Hydrostößel für VAG Pumpe-Düse-Motoren - Der Unterschied liegt im Detail

INA 0038

Bild 1: 420 0102 10 ist nicht tauschbar mit 420 0209 10

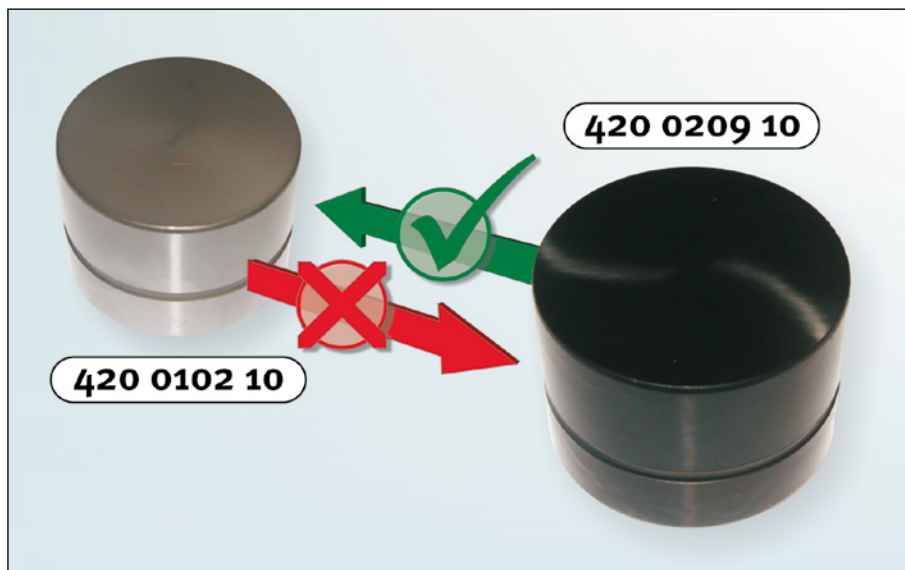
Im Zuge der Einführung von Rußpartikelfiltern wurde der Einsatz von Hydrostößeln notwendig, welche über eine deutlich höhere Oberflächengüte verfügen. Durch ein spezielles Beschichtungsverfahren erhalten die Stößel eine Oberfläche, die sie korrosionsbeständiger, reibungsärmer und verschleißfester macht. Für VAG Pumpe-Düse-Motoren gibt es zwei unterschiedliche Stößel, welche Schaeffler Automotive Aftermarket im freien Ersatzteilmarkt anbietet.

Bitte beachten Sie unbedingt die in unseren Katalogmedien hinterlegten Eingrenzungen der Fahrzeuganwendungen der beiden Artikelnummern. Gemäß den Herstellerangaben werden diese Eingrenzungen ständig überarbeitet und aktualisiert. Grundsätzlich gilt jedoch, dass die alte Ausführung nicht bei Fahrzeugen verwendet werden darf, bei denen bereits die neue Version eingesetzt ist. Umgekehrt ist eine Verwendung möglich.
